Deliberazione 3 novembre 2022, n. 969

Comune di Belmonte in Sabina (Ri). Variante puntuale al Piano Regolatore Generale "Centro Storico", da zona "Fb4 e Pa" a zona "E1" (agricola di tutela ambientale) e "Viabilità". Deliberazioni del Consiglio Comunale n. 31 del 24.11.2016 e n. 1 del 18.02.2022. Approvazione con prescrizioni.

Voto n. 277/2 del 23 marzo 2021

Variante puntuale al P.R.G. - da zona "Fb4 a zona"E1- Centro Storico -- D.C.C n 31 del
24.11.2016 - Adozione ai sensi della L. n. 1150/1942.

ORTOFOTO- ZONA CENTRO
COMUNE DI BELMONTE IN SABINA

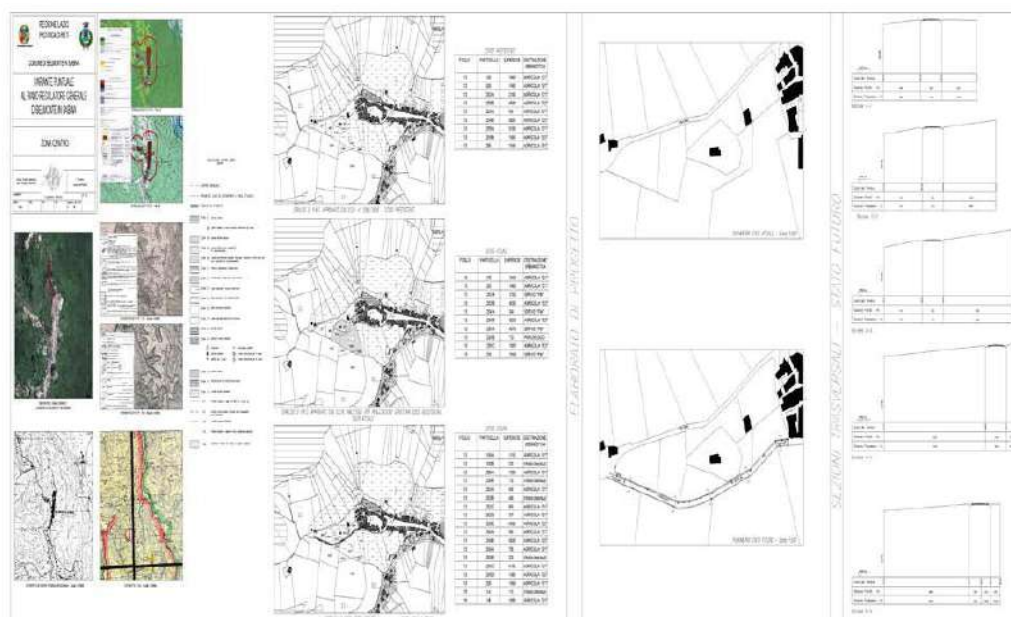
Il previsto raccordo stradale di collegamento tra Via Costa e Via Cava, a ridosso del Centro Storico, è finalizzato a garantire l'accesso ai mezzi di soccorso pesanti (Camion dei VV.FF. e Ambulanze) ad una zona che attualmente è inaccessibile a causa di un arco di piccole dimensioni, sia in altezza che in larghezza, posto lungo la strada esistente, che ne ostruisce il passaggio a detti mezzi. Inoltre il tracciato viario che si intende realizzare permetterà un flusso di traffico a senso unico che si svilupperà a margine del centro storico dando accesso lungo il suo percorso all'unica area di parcheggio pubblico che ne garantisce una idonea accessibilità. L'infrastruttura è stata inserita nelle previsioni del Programma Triennale delle Opere Pubbliche, approvato con D.G.M. n. 12 del 14.05.2020.

SOVRAPPOSIZIONE TRA LO STRALCIO DI P.R.G. VIGENTE ED IL TRATTO DI RACCORDO OGGETTO DI INTERVENTO

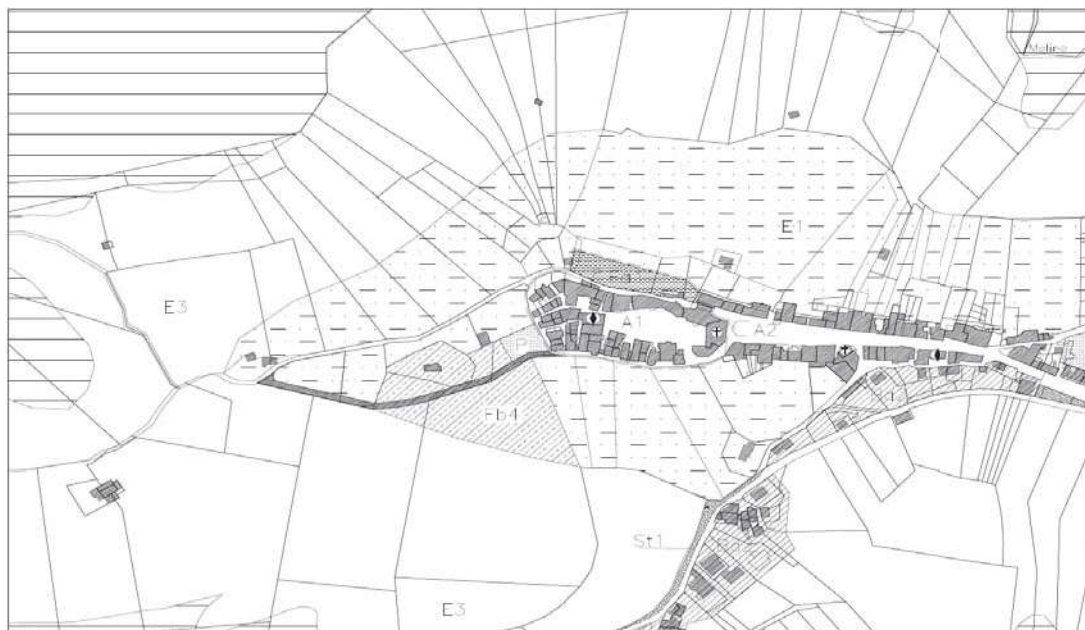
Fermo restando quanto esposto, la nuova viabilità nonché le opere connesse alla sua realizzazione, poiché ricadenti nella zona sottoposta a vincolo paesaggistico, ai sensi dell'art 43, (*insediamenti urbani storici e territori contermini*), dovrà essere sottoposta alla successiva autorizzazione ai sensi dell'art. 146 del D.Lgs. 42/2004.
